Auszug aus der Niederschrift über die 45. Sitzung des Gemeinderates Pilsach vom 16. November 2023

4.1 **Behandlung der Stellungnahmen aus der frühzeitigen Öffentlichkeitsbeteiligung nach § 3 Abs. 1 BauGB und der Behördenbeteiligung nach § 4 Abs. 1 BauGB**

Die frühzeitige Beteiligung der Öffentlichkeit sowie Beteiligung der Behörden und sonstigen Träger öffentlicher Belange gem. § 3 Abs. 1 und § 4 Abs. 1 BauGB des vorhabenbezogenen Bebauungsplanes für ein Sondergebiet „SO Photovoltaik Heuleite“ und Änderung des Flächennutzungs- und Landschaftsplanes durch das Deckblatt 15 wurde vom 02. November 2022 bis 05. Dezember 2022 durchgeführt.

Abb. 1: Löslichkeit von Cadmium, Zink und Blei in Abhängigkeit vom pH-Wert des Bodens.

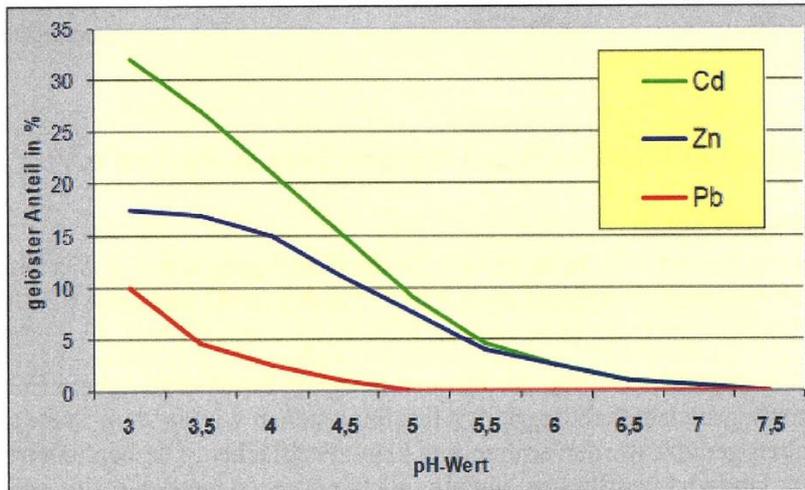
3. Mit dem Bau darf frühestens dann begonnen werden, wenn eine verbindliche Zusage des Netzbetreibers/Stromversorgers für die Einspeisung vorliegt.
4. Das Problem der Auslösung von Schwermetallen ist im „Kommunalen Leitfaden“ der Gemeinde zwar erkannt, es beschränkt sich aber auf die Ränder der PV-Module. Um den Eintrag von Zink oder anderen Schwermetallen in den Boden und damit auch in das Grundwasser zu vermeiden, dürfen

auch bei der Verankerung der Modultische nur **unverzinkte Stahlprofile** (also Edelstahl) verwendet werden. Es ist erwiesen, dass sich Schwermetalle wie Zink in Böden mit einem pH-Wert < 6,5 lösen

und somit auch ins Grundwasser gelangen können. Dies kann zu gesundheitlichen Beeinträchtigungen führen.

1. Die Festsetzung einer verpflichtenden Schafbeweidung ist nicht möglich, da nicht gewährleistet werden kann, dass für die Dauer des PV-Betriebs ein Schäfer zur Verfügung steht. Zudem hat die Pflege von Kulturlandschaft Vorrang.
Die Planung dient der Gewinnung von erneuerbarer Energie, die Pflegemaßnahmen müssen daher für den Betreiber wirtschaftlich bleiben.
2. Der Hinweis wird zur Kenntnis genommen.
3. Der Hinweis wird zur Kenntnis genommen.
4. Zur Zink-Thematik, s. Stellungnahme und Abwägung WWA
5. Der Hinweis wird zur Kenntnis genommen.
6. Eine saP wird erstellt, die Ergebnisse werden eingearbeitet. Die saP liegt zum Entwurf aus.
